TRANS/WP.29/2005/33
7 avril 2005

PROJET DE RECTIFICATIF 2 À LA SERIE O6 D'AMENDMENTS
AU RÈGLEMENT N° 14

(Ancrages de ceintures de sécurité)

Transmis par le Groupe de travail de la sécurité passive (GRSP)

Figure 11: AUTRE MÉTHODE PERMETTANT DE DÉTERMINER LA POSITION DES ANCRAGES POUR FIXATION SUPÉRIEURE AU MOYEN DU GABARIT "ISO/F2" (B), ZONE ISOFIX – VUES DE CÔTÉ ET DE DESSUS ET VUE ARRIÈRE

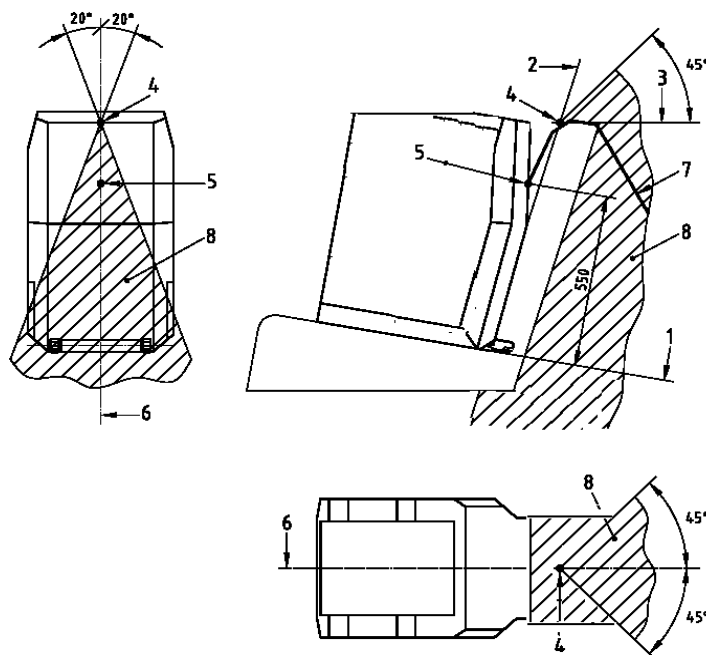
Annexe 9, Figure 11, modifier comme suit:

"5.2.4.2 La zone d'ancrage pour fixation supérieure ISOFIX peut aussi être située à l'aide du gabarit "ISO/F2" (B), défini au Règlement No. 16 (Annexe 17, Appendice 2, Figure 2), placé à une position ISOFIX équipée des ancrages inférieurs ISOFIX comme montrés à la Figure 11 de l'Annexe 9.

Sur la vue de côté, les ancrages pour fixation supérieure ISOFIX devront être situés en arrière de la face arrière du gabarit "ISO/F2" (B).

L'intersection entre la face arrière du gabarit "ISO/F2" (B) et la ligne horizontale (Annexe 9, Figure 11, point de référence 3) contenant le dernier point rigide d'une dureté Shore A supérieure à 50 au sommet du dossier du siège définit le point de référence 4 (Annexe 9, Figure 11) sur l'axe longitudinal du gabarit "ISO/F2" (B). À ce point de référence, un angle maximal de 45° au-dessus de la ligne horizontale définit la limite supérieure de la zone d'ancrage pour fixation supérieure.

Sur la vue de dessus, au point de référence 4 (annexe 9, figure 11), un angle maximal de 90° s'étendant vers l'arrière et latéralement et, sur la vue arrière, un angle maximal de 40° définissent deux volumes qui limitent la zone d'ancrage pour fixation supérieure ISOFIX.

L'origine de la sangle de fixation supérieure ISOFIX (5) est située à l'intersection du gabarit "ISO/F2" (B) avec un plan passant 550 mm au-dessus de la face horizontale (1) dudit gabarit sur l'axe longitudinal (6) dudit gabarit.

De plus, les ancrages pour fixation supérieure ISOFIX se situeront entre 200 et 2 000 mm du point d'origine de la sangle de fixation supérieure ISOFIX sur la face arrière du gabarit "ISO/F2" (B), mesurés le long de la sangle lorsqu'elle est tirée par-dessus le dossier du siège vers les ancrages pour fixation supérieure ISOFIX."
